Teie 22.04.2025 nr 3-2.1/2025/2960

Meie 19.05.2025 nr 7.1-1/25/6558-2

### Otepää vallas Päidla külas Väärsi-Söödi tee ristumiskoha ehitamise nõuded

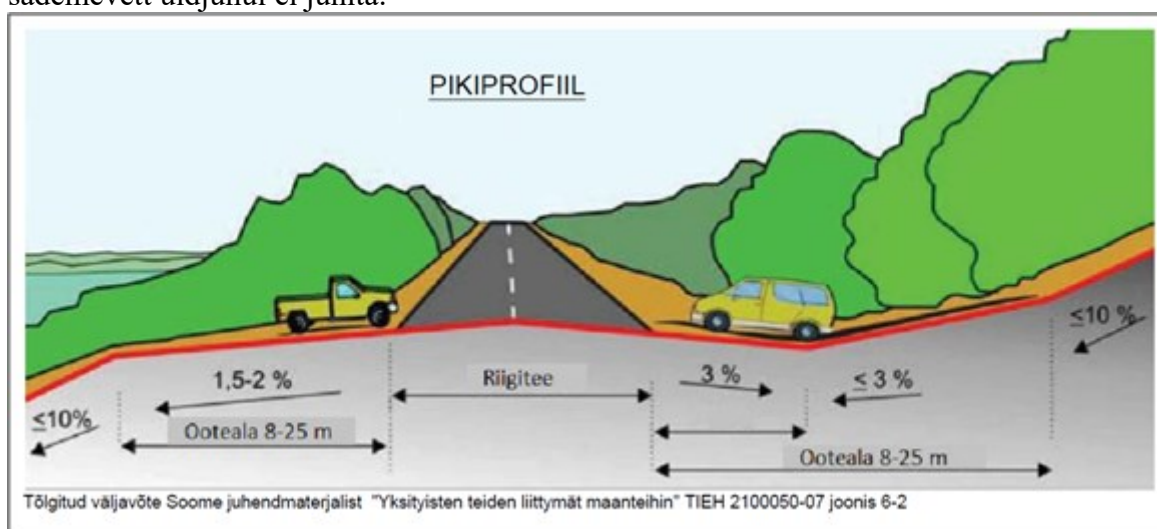
1. Taotluses toodud asukohas, riigitee km 6,28 ei ole võimalik tagada kliimaministri 17.11.2023 [määruses nr 71](#) „Tee projekteerimise normid“ (edaspidi normid) toodud ristmiku nähtavusala 7x190 m. Taotlusele lähim asukoht, kus nähtavus on võimalik tagada, on riigitee km 6,296 ehk ligikaudu 10 meetrit lõuna poole (näidatud alloleval Maa-ameti kaardi väljavõttel). Selles asukohas asuks tee endiselt Väärsi kinnistul.

- Selgitasime 19. mail teile saadetud e-kirjas meie kaalutlusi ristumiskoha asukoha valikul. Transpordiameti ja taotleja vahel lepidi menetluse käigus kokku, et on sobiv kui ristumiskoht projekteeritakse asukohta riigitee km 6,296.
